Toelichting PIV 2

Toelichting PIV 3

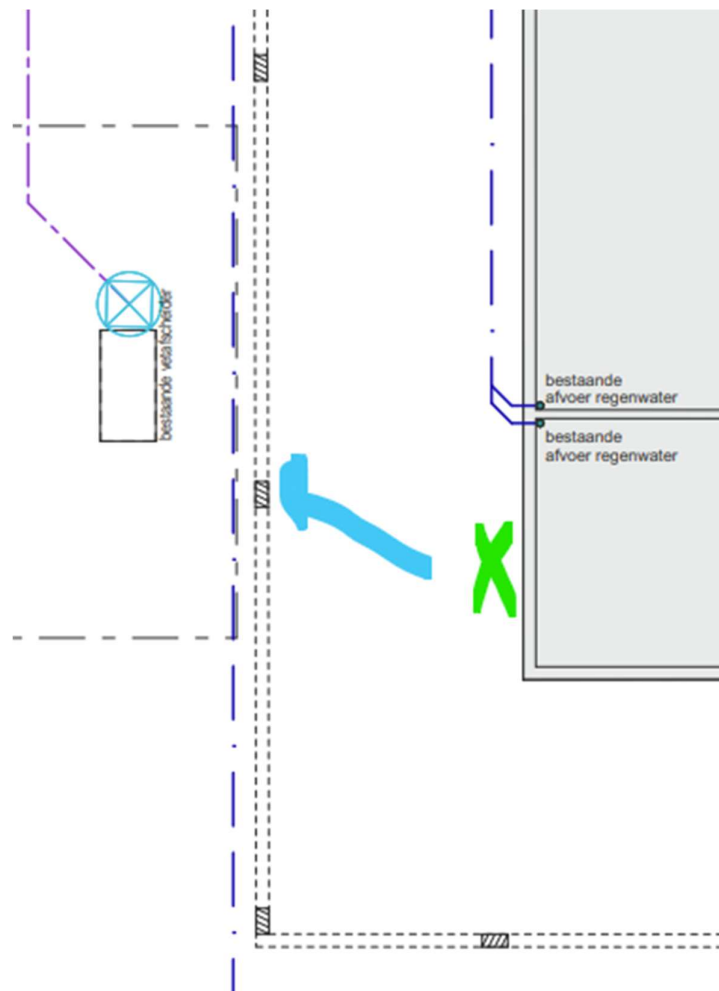
1) Uitvoeringsplan:

* gelieve de vaste houders voor de opslag van diesel in te tekenen op het plan (cfr. scheidingsafstanden). * gelieve ook de rubrieknummer voor het wassen van voertuigen op het uitvoeringsplan te vermelden.

→ Aangepast uitvoeringsplan opgeladen (dieseltanks worden in andere loods voorzien, verdeelinstallaties worden voorzien op verharding is aangesloten op KWS-afscheider)

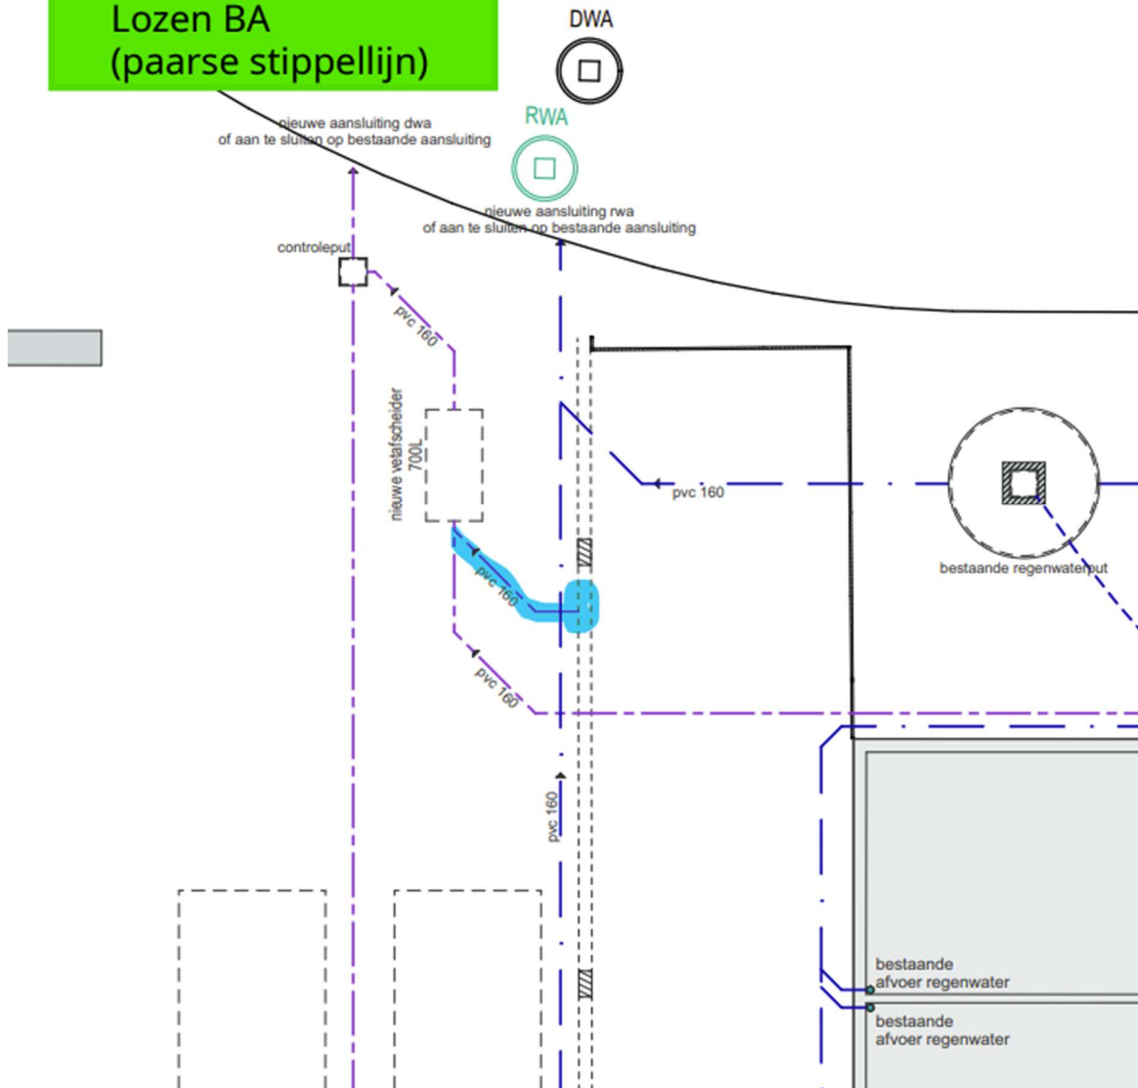
1) Plannen/Bodem:

De vaste houders worden binnen geplaatst, maar de verdeelslang lijkt zich buiten in open lucht te bevinden (op basis van vermelding rubriek op het plan). Gelieve toe te

lichten waar er exact wordt getankt? Op basis van het rioleringsplan lijkt er ter hoogte van de verdeelslangen geen KWS-afscheider of afwatering van bedrijfsafvalwater aanwezig te zijn?

→ De verdeelinstallatie bevindt zich inderdaad buiten, onoverdekt. De verharding waarop de staat watert af naar de afvoergoten die aangesloten worden op een nieuwe KWS-afscheider. Deze oppervlakte van deze verharding zat reeds vervat in het berekende debiet van potentieel verontreinigd hemelwater.
